Závada – uvolňování nožů u sekaček řady G

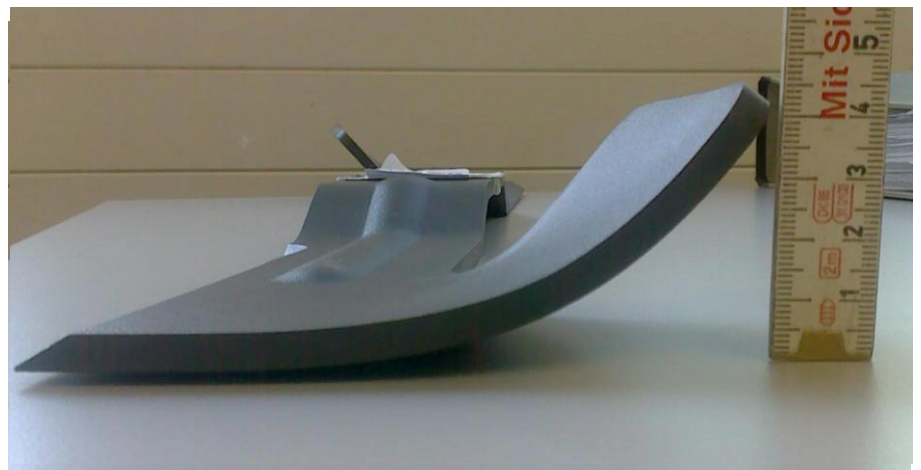
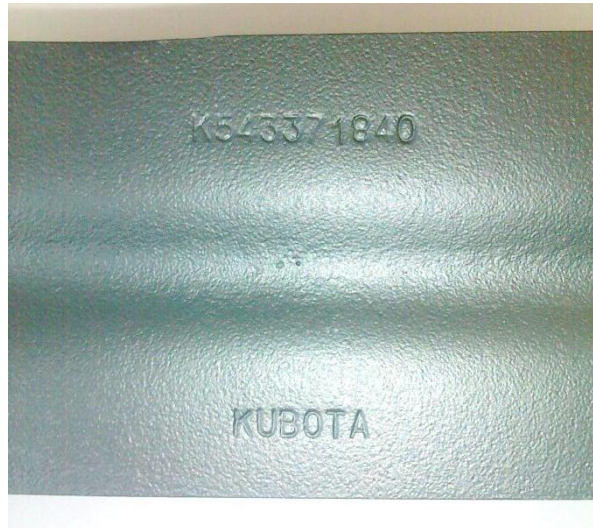
Příčina: dodávané nože jsou o něco slabší.(6,2mm)

Konečné řešení od výrobce:(tloušťka nože 6,2mm)

Hranatá podložka součástí dodávky nože.

Podložku lze objednat: K545395830

U červených nožů je tloušťka větší – podložka se nemontuje!

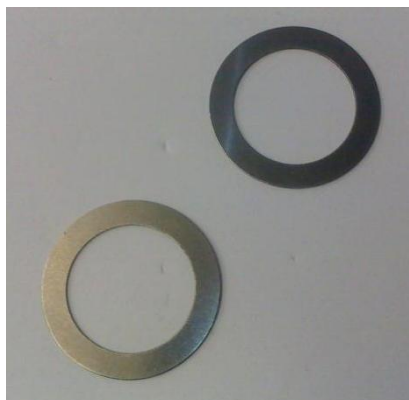
Přechodné řešení od Kubota Deutschland:

Montáž podložky obj.č.: W26TS01387 (DIN 988/blank 24x34x0,5)
